**SOLICITATION AMENDMENT**  
**MODIFICATION DE L'INVITATION**

<b>Title - Sujet</b> Cell Upgrade, Dorchester Pen., N.B.	
<b>Solicitation No. - N° de l'invitation</b> EC016-140237/A	<b>Amendment No. - N° modif.</b> 002
<b>Client Reference No. - N° de référence du client</b> R.043937.001	<b>Date</b> 2013-06-10
<b>GETS Reference No. - N° de référence de SEAG</b> PW-\$PWB-004-3256	
<b>File No. - N° de dossier</b> PWB-3-36011 (004)	<b>CCC No./N° CCC - FMS No./N° VME</b>
<b>Solicitation Closes - L'invitation prend fin</b> <b>at - à 02:00 PM</b> <b>on - le 2013-06-13</b>	<b>Time Zone</b> <b>Fuseau horaire</b> Atlantic Daylight Saving Time ADT
<b>F.O.B. - F.A.B.</b> <b>Plant-Usine:</b> <input type="checkbox"/> <b>Destination:</b> <input type="checkbox"/> <b>Other-Autre:</b> <input type="checkbox"/>	
<b>Address Enquiries to: - Adresser toutes questions à:</b> Doucet, Gisele PWB	<b>Buyer Id - Id de l'acheteur</b> pwb004
<b>Telephone No. - N° de téléphone</b> (506) 636-4541 ( )	<b>FAX No. - N° de FAX</b> (506) 636-4376

Addenda numéro 2.

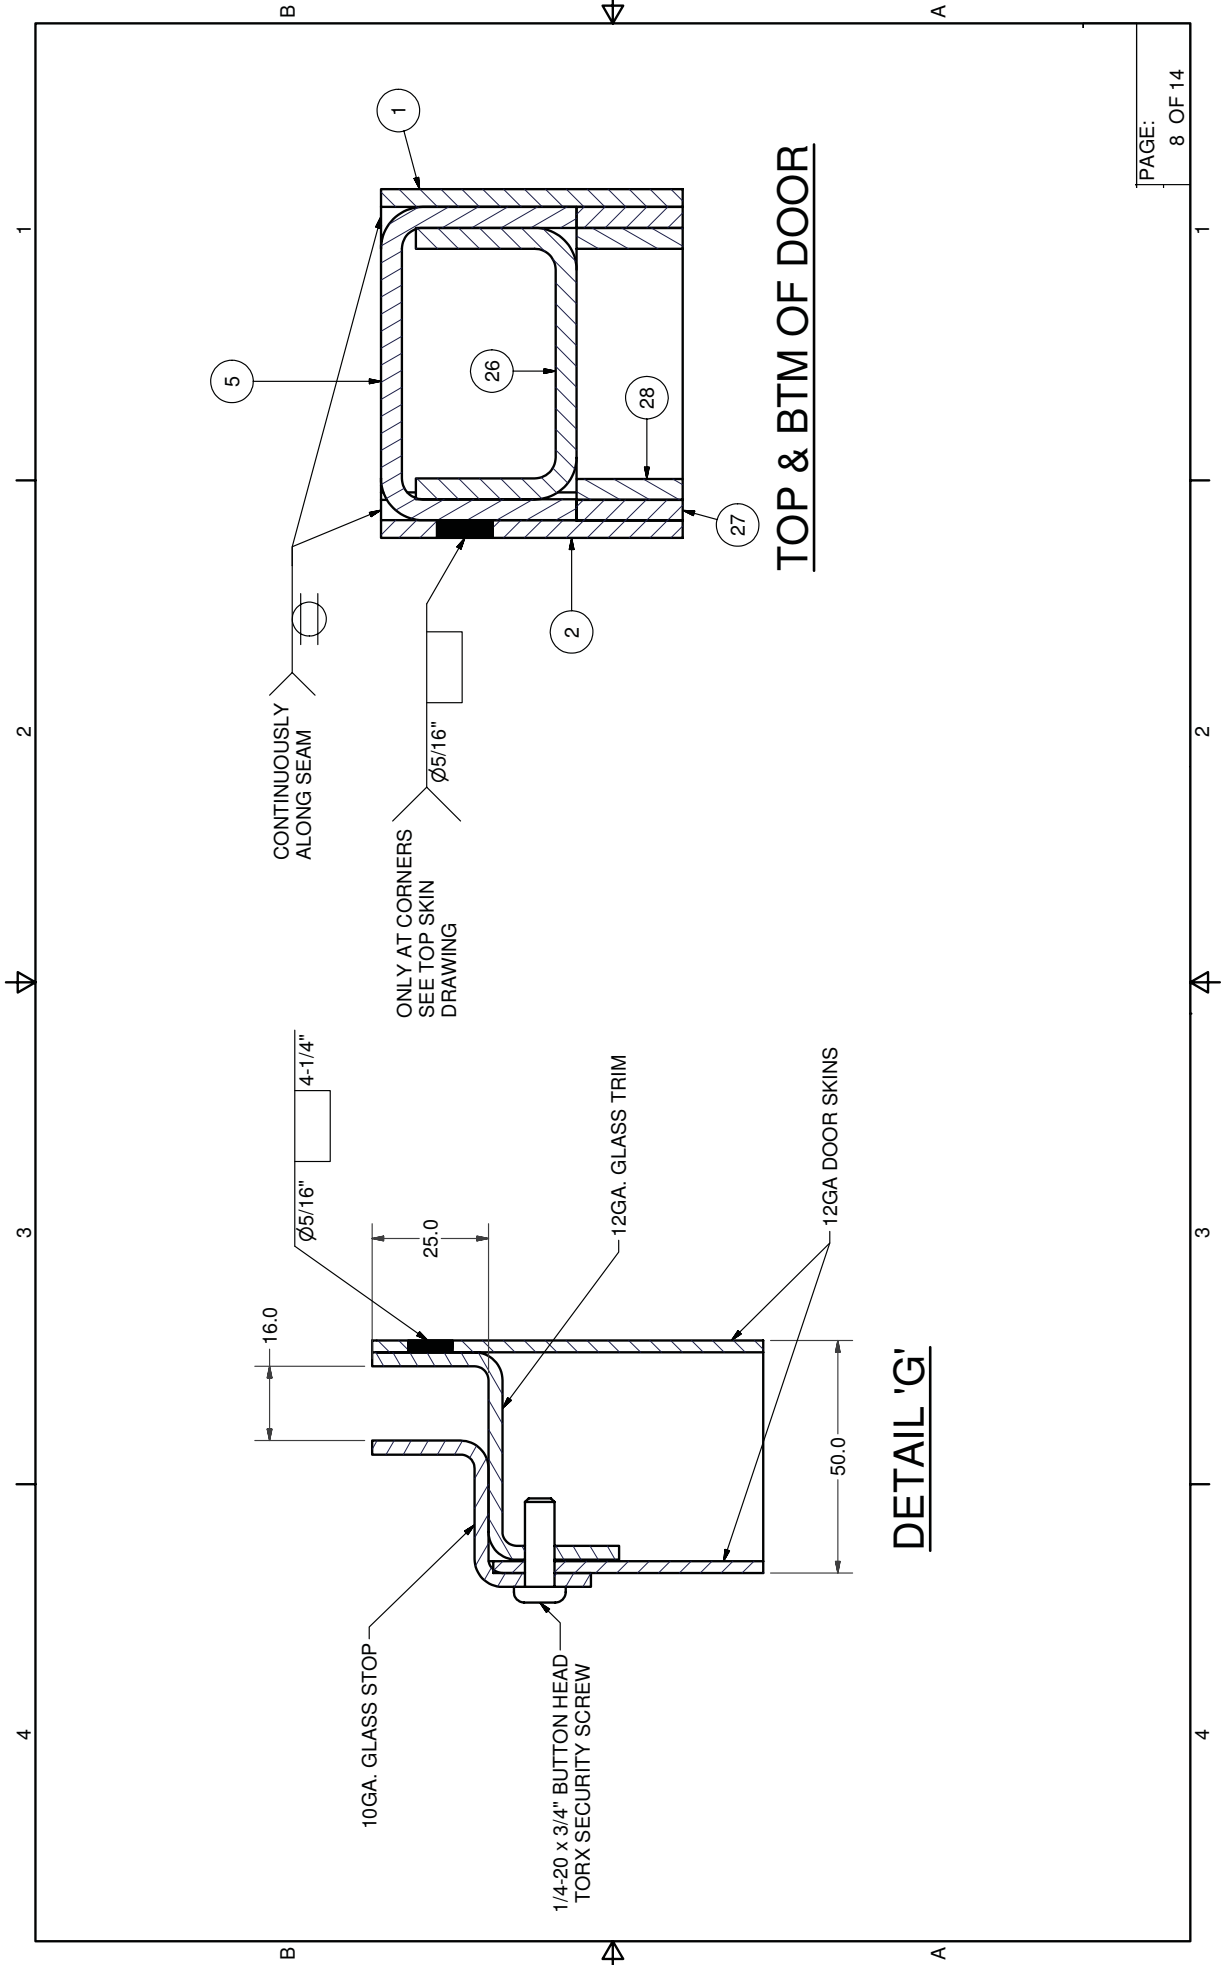
Construct the observation doors (D252, D254) following CSC's "Prototype Cell Door Development" drawings (Attached).

**FINISHED SIZE:**  
894 x 2078 x 50
